品番	SH 51BA	品名	防露式手洗付密結形ロータンク	1 / 3
----	---------	----	----------------	-------

衛生陶器補修品互換性情報

No. E0026

件名 タンク整流ジャバラについて

タンクふた底の違い

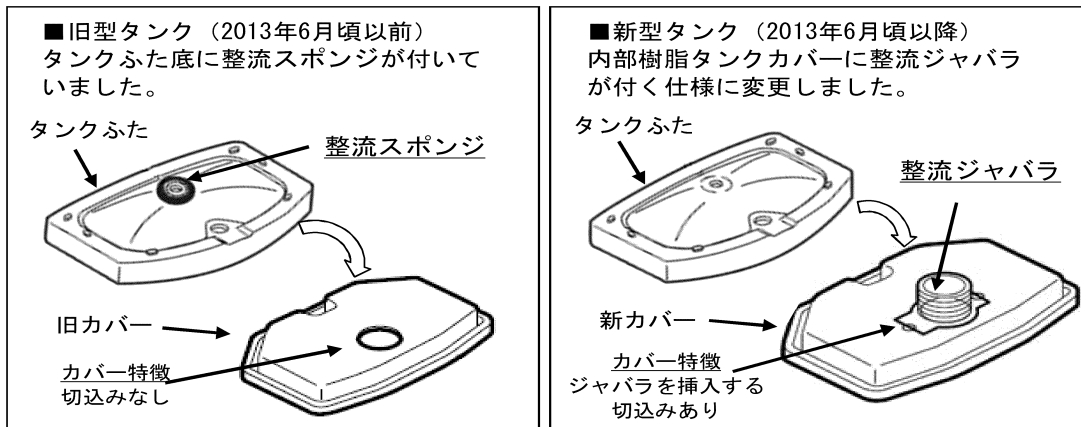
■対象製品のタンクふたには、ふた底に整流スポンジが付いているものと、付いていないものがあります。2013年6月頃から順次整流ジャバラ式に切り替えられています。
(新旧でカバー形状は異なりますが、整流ジャバラのみの取り替えは可能です)

- 現行製品は整流ジャバラ式に切り替わっていますので、整流スポンジは付いていません。
- 現在のタンクふた、陶器タンク式、内部樹脂タンク式、内部樹脂カバーのみの補修品には、整流ジャバラが付いていますので、補修の際、タンクふた底に整流スポンジが付いている場合は、はがして整流ジャバラ式に切り替えてください。
- 整流スポンジを付けたまま整流ジャバラ仕様のカバーを付けると、ふたが浮いてがたつきや漏水の原因となりますので、必ず整流スポンジは、はがしてください。
- 既に整流ジャバラが付いている製品に対して、補修品を手配すると整流ジャバラがだぶる場合があります。その場合は破棄ください。
